CONSULTAS FORMULADAS A 6 DE NOVIEMBRE DE 2020, EN EL EXPEDIENTE PARA LA CONTRATACIÓN DE LOS SERVICIOS DE CONSULTORÍA Y REDACCIÓN DEL PROYECTO EDIFICATORIO Y LA DIRECCIÓN E INSPECCIÓN DE LAS OBRAS DE:

LOTE 1: (G-78) 46 VPOA, EN LA PARCELA PR-2 DEL SECTOR 8 “MUNTO”, ORIO, GIPUZKOA

LOTE 2: (G-79) 24 VPOA EN LA PARCELA AIR-16 GAINZABAL, URRETXU, GIPUZKOA.

LOTE 3: (B-129) 24 VIVIENDAS SOCIALES, CALLE CORTES Nº 28-32, BILBAO

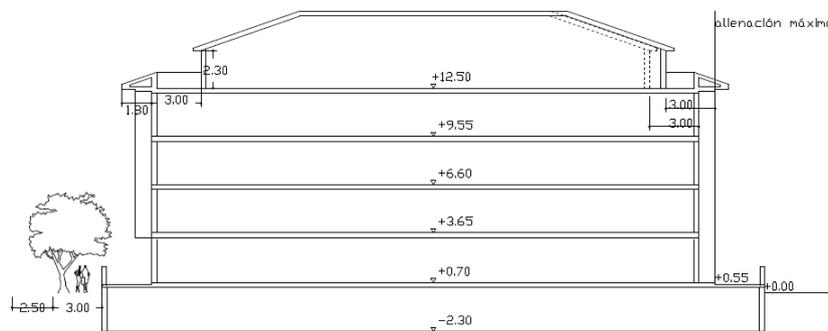
6. Trasladar una nueva consulta relativa a las alineaciones, en este caso a a la alineación de ático.

En el plan Parcial, con la documentación disponible, el retranque de 3 m del ático se refeja únicamente en el plano O-4 Perfiles. En este plano la fachada del ático se retranquea 3 m respecto a la alineación máxima del edificio. Además, en la sección 1 del artículo 24 del Plan Parcial se menciona, en referencia a las alturas, lo siguiente: *"En planta bajo cubierta, a 3 mts. de la línea fina de fachada, la altura al alero desde la terraza será de 2,30 mts."*

Consultamos si el retranqueo de 3 m del ático se considera desde la línea final de fachada o desde la alineación máxima del plano. Es decir, en el caso de que la fachada de edificio estuviera retranqueada respecto a la alineación máxima, ¿el ático debería retranquearse 3 m más desde dicha fachada o la referencia es la alineación máxima?

Adjunto esquema partiendo de la sección del Plan Parcial. Las cotas en el lado izquierdo son las del propio plan, y las de la derecha las referentes a la consulta.

En primer lugar indicar que las alineaciones a calle son obligatorias. En segundo lugar, si bien la interpretación normativa corresponde al arquitecto/a municipal, entendemos que el retranqueo de 3m es obligatorio.
